Il sottoscritto Pinna Gabriele nato a [REDACTED] in rappresentanza dell'associazione LIPU partner di Birdlife international, visto il progetto presentato dalla Società A&T Project srl, in cui viene proposto, all'Amministrazione comunale di Morgongiori, un impianto avente una volumetria utile di 175.000 metri cubi: 150.000 di RS da utenze diffuse e 25.000 metri cubi di rifiuti contenenti amianto nel sito Serra Bingias in Monte Arci si ritiene esistano diversi fattori impeditivi al rilascio di un parere positivo di compatibilità ambientale nell'ambito del procedimento di VIA regionale in corso che vengono elencati nelle seguenti osservazioni:

1. PARCO NATURALE REGIONALE DI MONTE ARCI

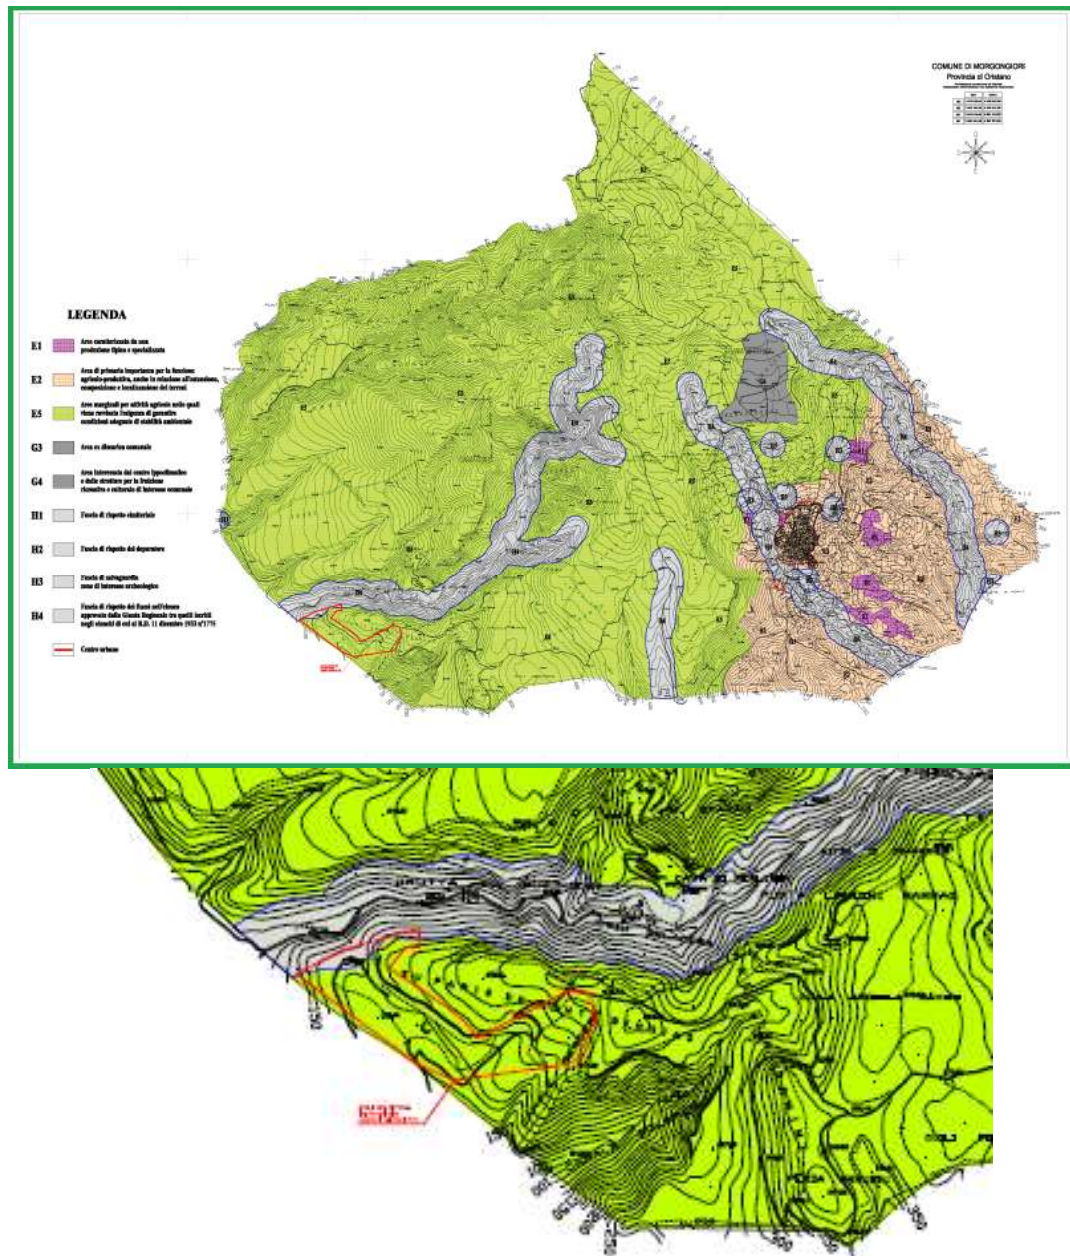
La discarica è ricompresa nell'area delimitata dalla Legge Regionale 31/1989 come Parco naturale regionale del Monte Arci. Il vincolo sussiste sia sull'**Area centrale o Core Area** sia sull'**Area contigua o Buffer zone**.

9. CORRIDOI ECOLOGICI: LA GALLINA PARATAIOLA

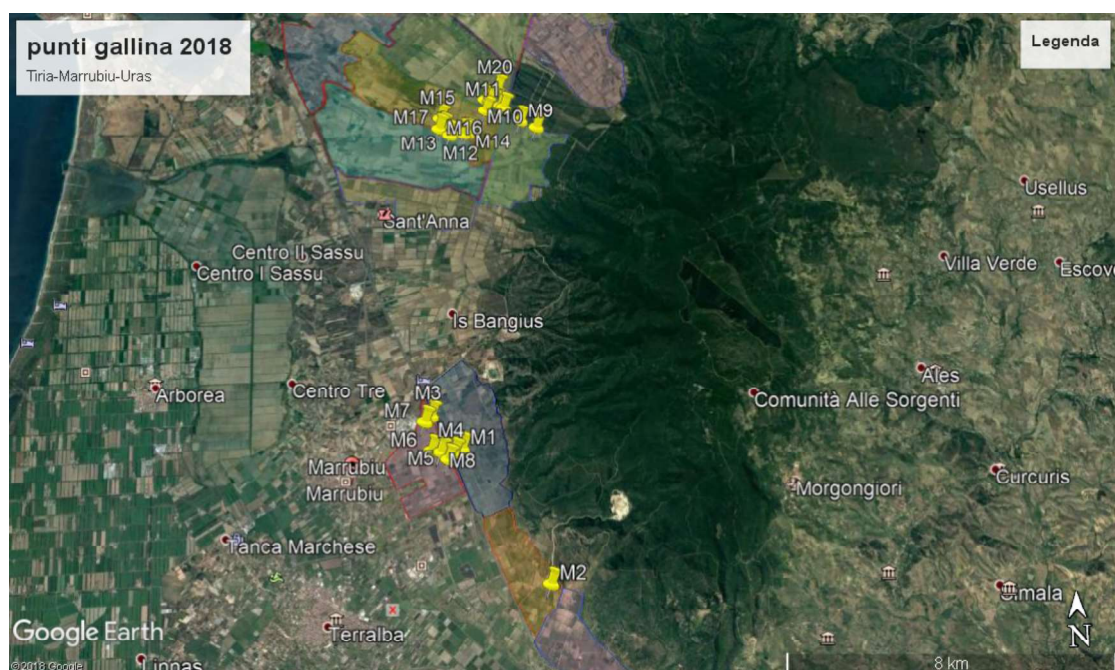
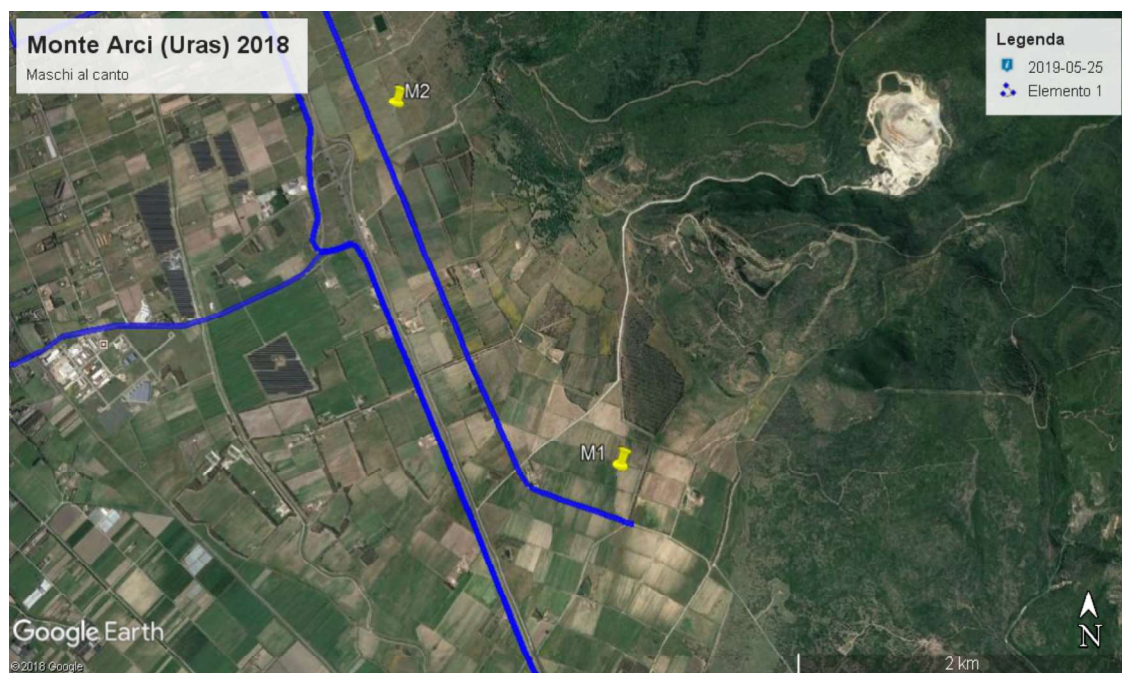
Intorno alla cava esistono delle zone *buffer* e corridoi ecologici che consentono la mobilità delle specie tra diverse aree, utili soprattutto alla sopravvivenza della Gallina prataiola (*Tetrax tetrax*). Questa specie si sposta tra i territori di Uras, Marrubiu e Santa Giusta dove sono presenti le aree di riproduzione, sosta e alimentazione e i dormitori.

Questa specie in Sardegna deve essere assolutamente salvaguardata, principalmente mantenendo intatti il maggior numero possibile di habitat frequentati.
